סקירת בקשת היתר 2026/0439.00 — הפלמ״ח 41

קטמון הישנה, ירושלים · טיוטת עבודה 26.10.2026

סיכום AI לעיון גינות העיר, מבוסס על מסמכי הבקשה מהארכיב האופטי. אינו חוות דעת מקצועית או משפטית ואינו הגשת התנגדות.

פתח הרמפה — רינדור מנתוני התשריט המקוריים

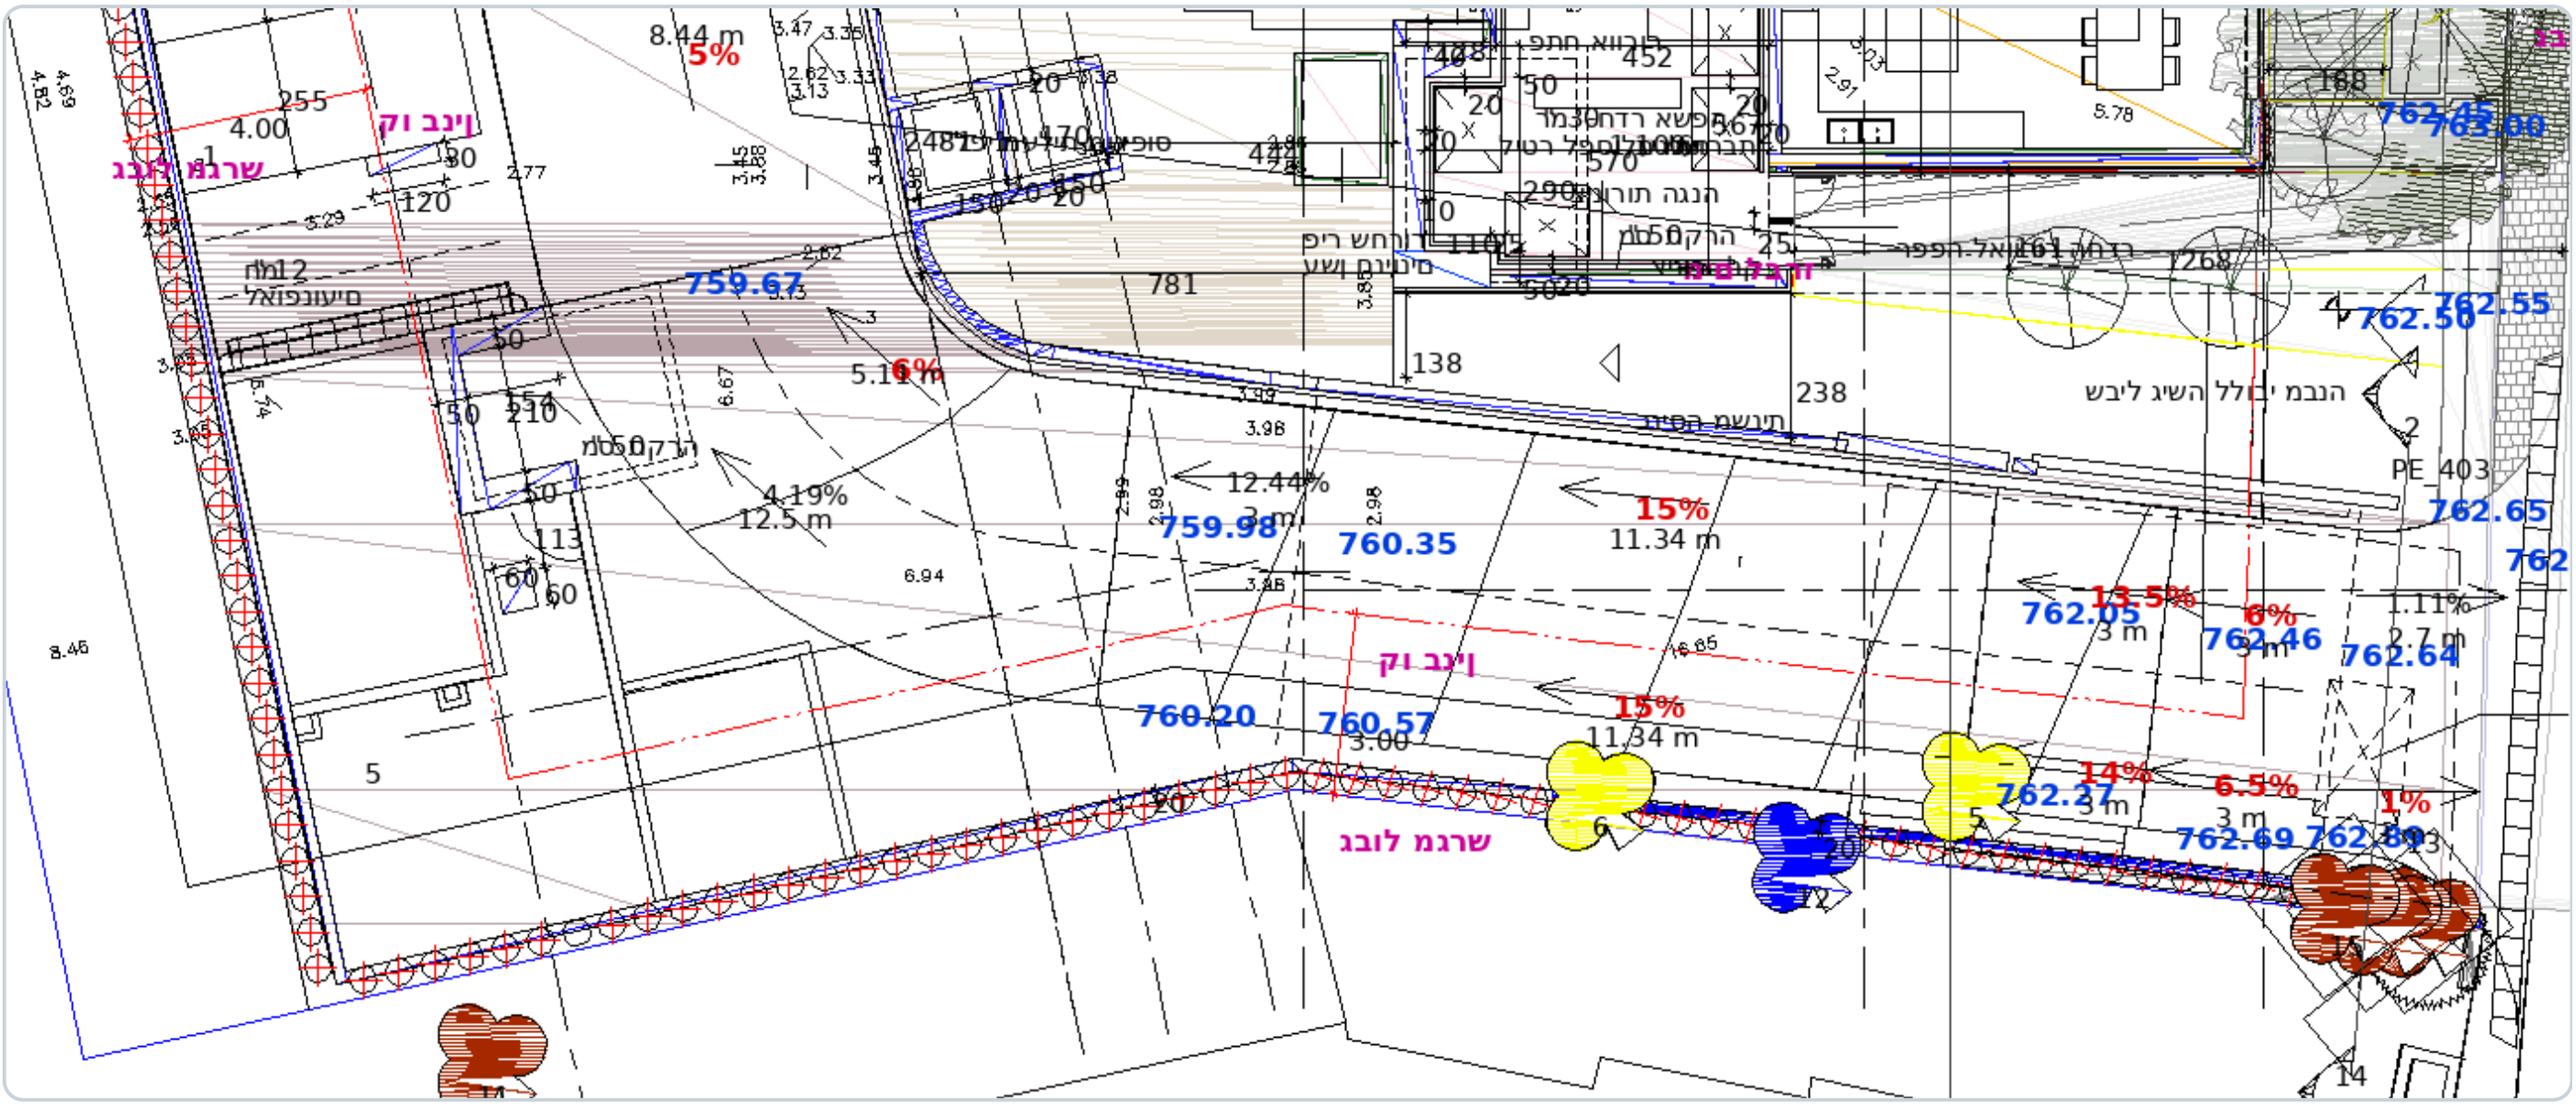
אימות: תכנית הפיתוח (מסמך 21 בארכיון) מראה את הרמפה על חזית הפורצים — שיפועי 12.5%-15% יורדים למפלסי החניון (749-758); מפלסי החזית 762.3-763.0 תואמים את הפורצים (~762), והחזית השנייה 767.4-768.0 את הפלמ״ח (~767.75). תומך: זיהוי התכנית מקשר את הרמפה לעצים 5+6 (לכריתה) ושורת 10-15 (לשימור), ובמפת המדידה הם בפינה הדרומית על גבול הפורצים. כניסות רגלי: ראשית מהפלמ״ח, משנית מהפורצים.

רינדור מנתוני הווקטור הגולמיים של מסמך ההרמוניקה (הגשה מקוונת 24.09.26) — לא צילום של הגיליון: קימורות שוטחו, מילויים לא שוחזרו וחלק מהתוויות העבריות עלולות להופיע הפוכות, אך הקווים, התוויות והמפלסים מקוריים. הייחוס לרחובות נעזר בהסברות חתומות-שם בחבילה: הפורצים=762.x, הפלמ״ח=767.4. נראים: שיפועי הרמפה (אדום) היורדים מרצועת הרחוב במפלסי 762 (כחול) פנימה, ועצים 5+6 על פתח הרמפה.

1. חניה: לדרוש הצגת מיקום מעודכן של רמפת הכניסה (לאחר הסטתה לשימור עצים 5+6) ואישור תושי"ה ל-42 החניות, לרבות ניתוח השפעת תנועת החניון על רחוב הפורצים.

רחבת כיבוי האש — רינדור מנתוני התשריט המקוריים

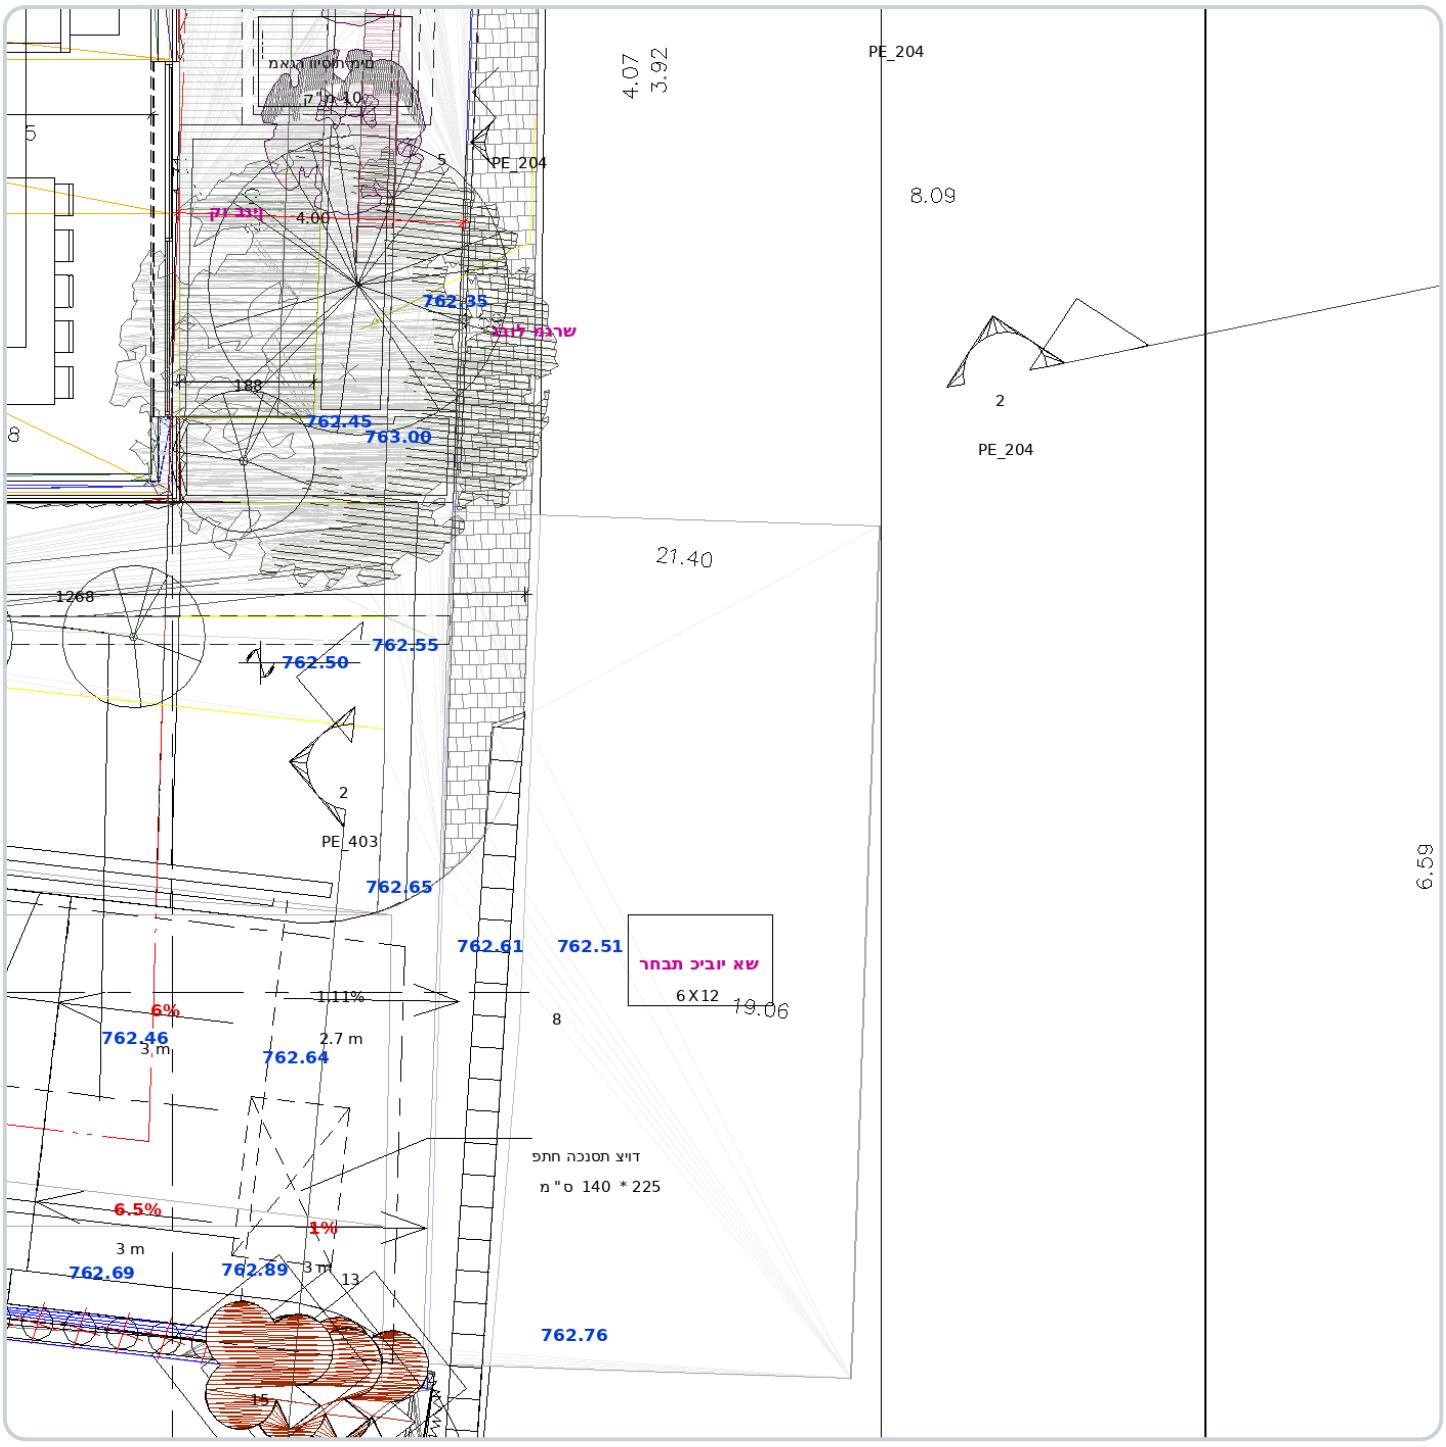
רחבת כיבוי האש אותרה בתכנית הפיתוח: על חזית הפורצים, במפלס ~762.5, והיא חורגת מקו גבול המגרש לכיוון הרחוב — כלומר על רצועת הגינון והמדרכה של הפורצים, בדיוק כפי שמחלקת התכנון דחתה: "מוצעת על המדרכה... אינה מקובלת". לידה מסומנת התווית "מים לברז" (סוג הברז לא נקבע במפורש — להמשך בירור) ובאזור הכניסה מאגרי מים תת-קרקעיים ("מאגר וויסות מים", "מאגר מים לספרינקלרים"); בקומות — גלגלון כיבוי ופנל כבאים. בנוסף: תכסית תת-הקרקע המוצעת היא 100% משטח המגרש (חפירה עד גבולות המגרש), ומולה דרישת העירייה לצמצם ל-80% — הנוסח הסופי טרם נקבע, וייתכן שגבול החפירה ישתנה. בנוסף נדרשת רצועת גינון של 1.5 מ׳ לכל הפחות כלפי הפורצים והפלמ״ח.

אותה שיטה ואותן מגבלות רינדור: הרחבה מצוירת כמלבן חתום "רחבת כיבוי אש 6X12" מעבר לרצועת המדרכה (השיבוץ האנכי) בצד הרחוב — אימות חזותי לניסוח זיהוי התכנית "יושבת על רצועת הגינון ומוצעת על המדרכה".

2. שמירת המדרכה: לדרוש תנאי מפורש שהמדרכה הקיימת ברחוב הפורצים לא תיפגע בשל חפירת החניון התת-קרקעי ושלבי הביצוע — לרבות תוכנית תמיכת גבולות ואבחון מצב המדרכה לפני ואחרי; רחבת כיבוי האש לא תמוקם על המדרכה, כפי שמחלקת התכנון עצמה קבעה.

חתך רוחב — גיליון 22 (הרמוניקה PDF, מסמך 24)

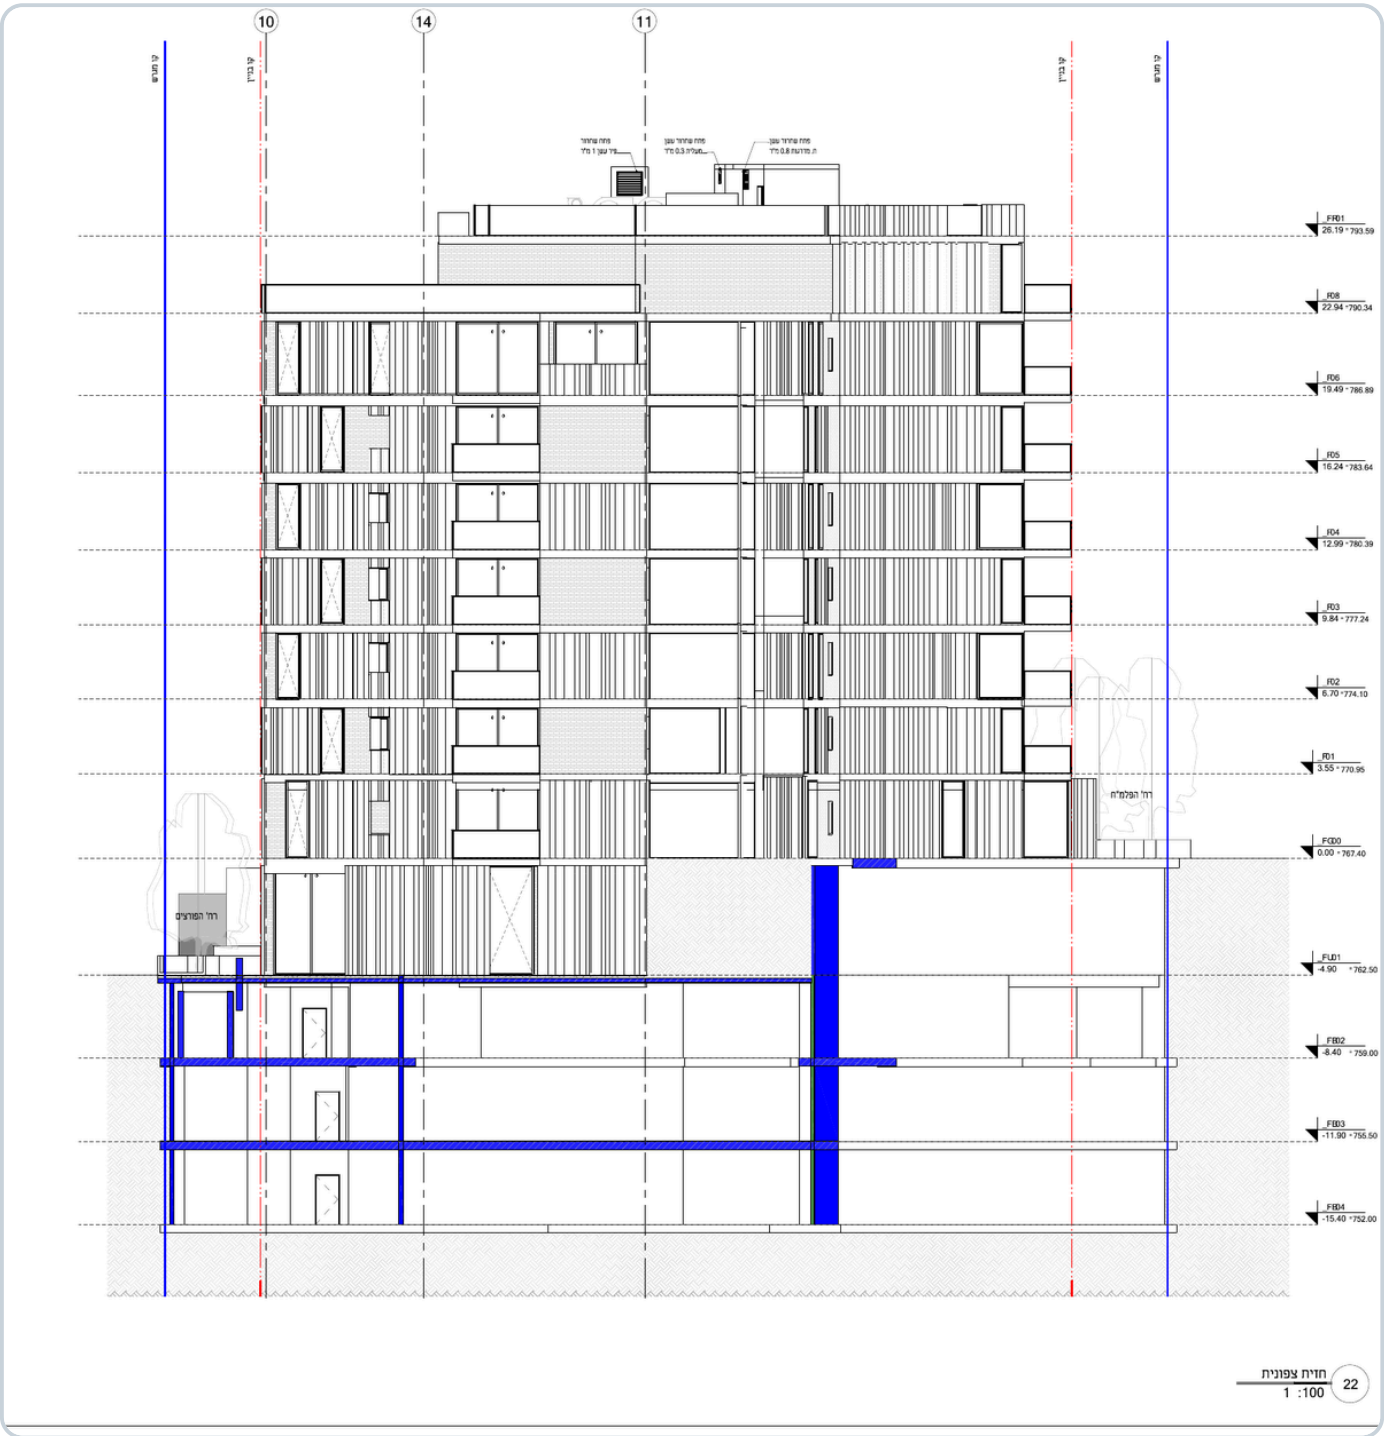
גבול הידע. חתכי הרוחב המוגשים (גיליונות 21-22) מראים את קופסת החניון נוגעת בקווי המגרש (כחול) משני עברי הרחוב, עד עומק 752.00 — כ-10.5 מ' מתחת לחזית הפורצים (762.5); חתכי ביצוע ותוכנית תמיכת גבולות אינם בקבצים הקריאים. מיקום הקטע החוסם את המדרכה הוא תצפית תושב — לא הודגמה בליטה של החלקה לתוך תוואי הרחוב, ולא נמצא במסמכים חישוב רוחב מדרכה קיימת מול קו רחוב.

חתך הרוחב כפי שהוגש: מפלסי הקומות (ימין) מ-F00=767.40 (חזית הפלמ"ח) עד F08=790.34 וגג 793.59; מתחת לקרקע FL01=762.50 (חזית הפורצים) ועד FB04=752.00. קופסת החניון נוגעת בקווי המגרש (כחול) משני העברים — ראו נקודת המדרכה.

טופס 22 — חישוב השטחים המרכזי

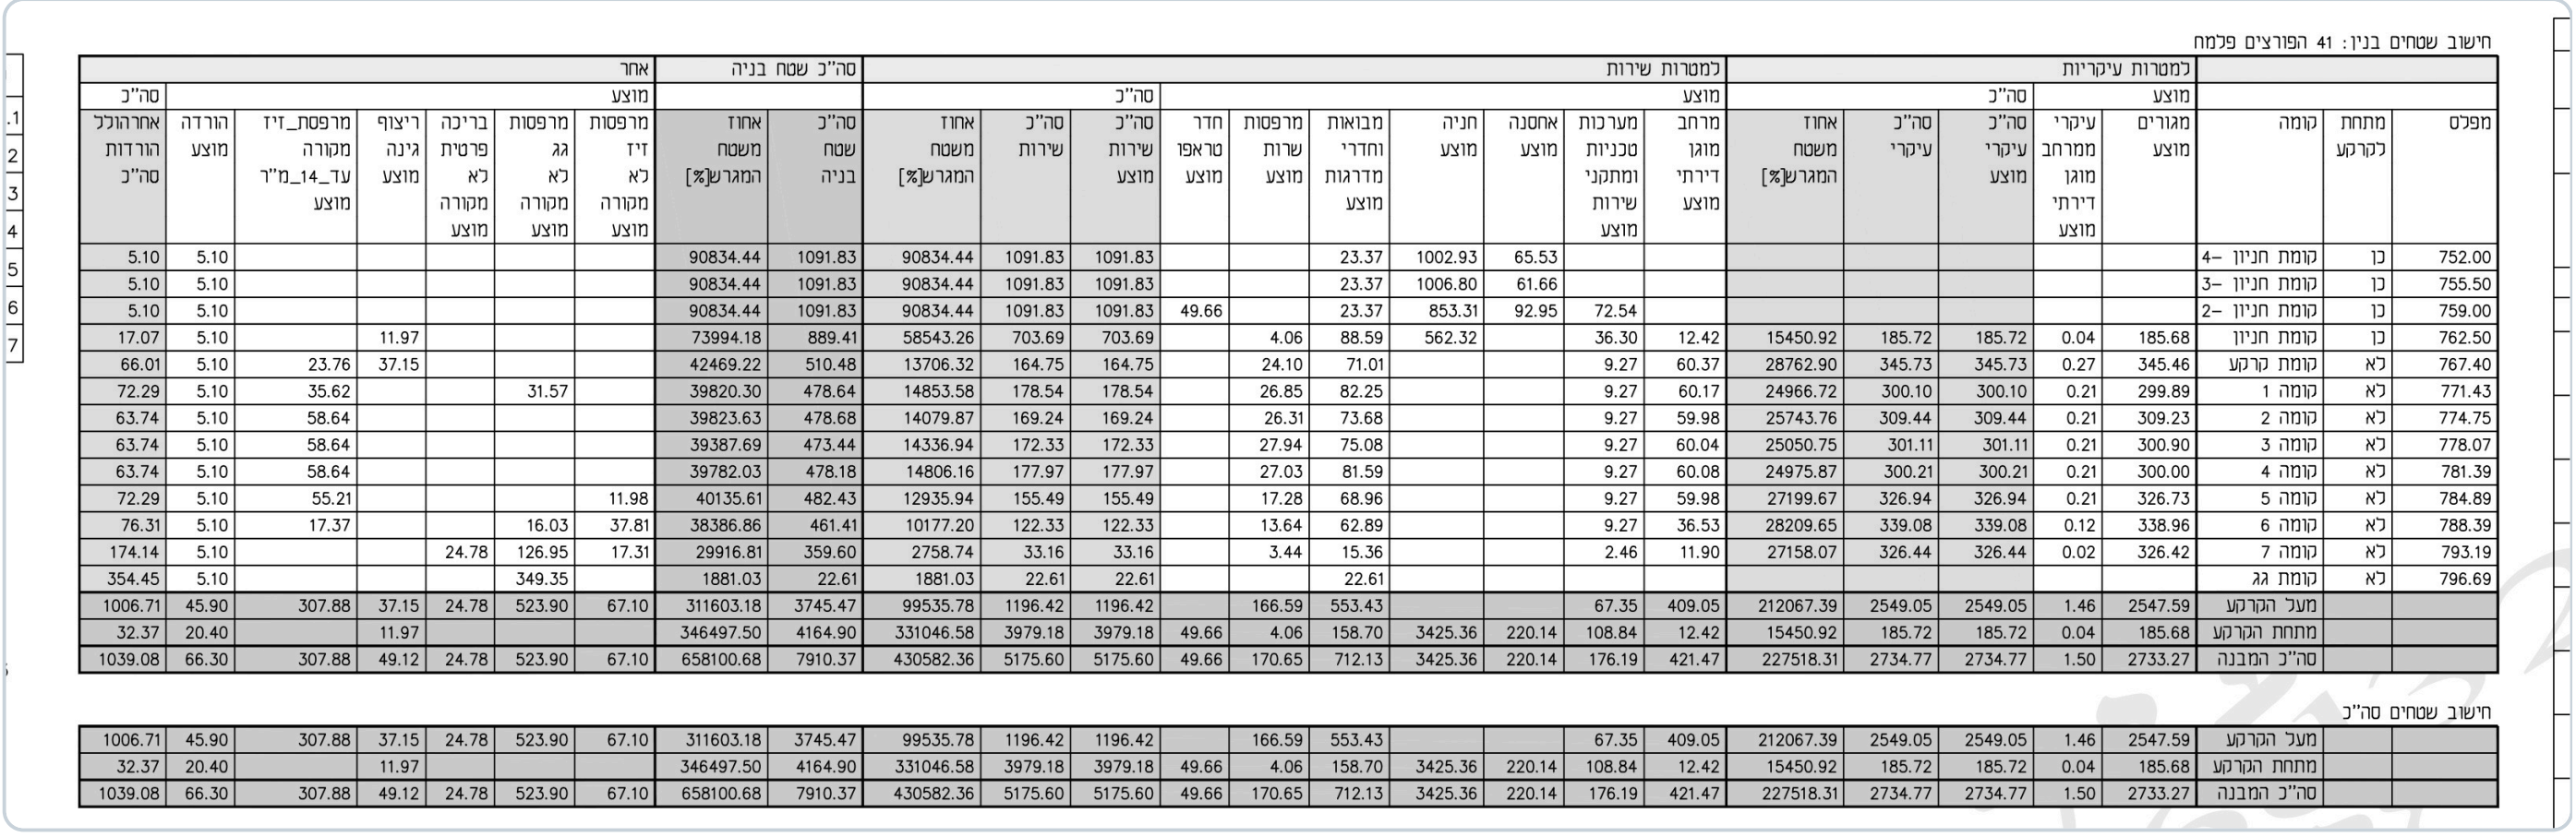
3. טבלת אחוזי בנייה: הערה 20 של מחלקת התכנון — "יש לתקן בטבלת השטחים את אחוזי הבנייה, אינם כתובים נכון". שאלה פתוחה: האם תוקן בנוסח עדכני והאם נדרש פרסום מתוקן.
4. עצים: 11 בתחום, 4 ברושים בערכיות גבוהה; מוצעת כריתת 6 ושימור 5. ועדת השימור דרשה עומק אדמה גננית מעל תקרת החניה ורצועת גינון 1.5 מ' לשני הרחובות — לוודא שהתנאים נכנסו להחלטה.
5. מפלסים וקשר לרחוב: שתי כניסות במפלסים שונים (~5.75 מ' הפרש); חלקה 203 (דרך) עם מדרגות — נדרש תיאום עם אדריכל העיר.
6. הקשר עירוני: מחלקת התכנון דרשה הצגת הקשר עירוני רחב בהדמיות/חתכים — ההצגה הנוכחית צרה.
7. דירת יזם בגג: ועדת השימור התנגדה לאיחוד האגפים בדירת יזם (מרחב ציבורי חשוך, מופע חורג) — לבדוק שהתנאי התקבל.
8. עבירות בניה קיימות: תנאי להתחלת עבודות — פירוק כל העבירות ואישור פיקוח.

הטבלה המרכזית בבקשה: מעל הקרקע 3,745.47 מ"ר, מתחת לקרקע 4,164.90 מ"ר, סה"כ 7,910.37 מ"ר. שים לב: זיהוי התכנית מציג מספרים אחרים — ראו נקודה 2.
